监 理 通 知 单

工程名称: 兴泰晟东鹏博大屋顶 4.61MW 分布式光伏项目 编号: ZHJL-DP-TZ-02

事由: 个别施工工艺质量不符合图纸及规范要求。

注: 后附相关问题图片

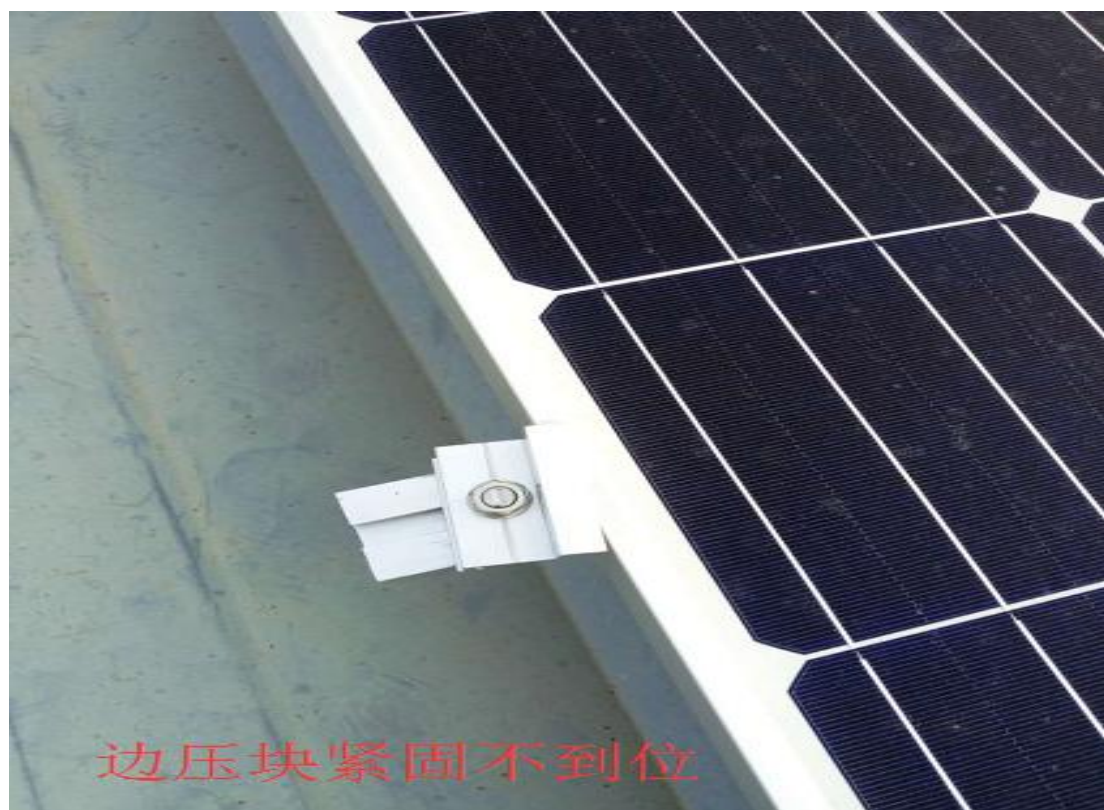
现场巡查发现你单位对监理方多次提及以下问题至今未能整改完善:

- 1、组件边压块个别紧锁、紧固不到位, 个别边压块遗忘紧固。
- 2、逆变器支架焊接工艺不符合图纸及规范要求, 焊渣处理、防腐不到位。
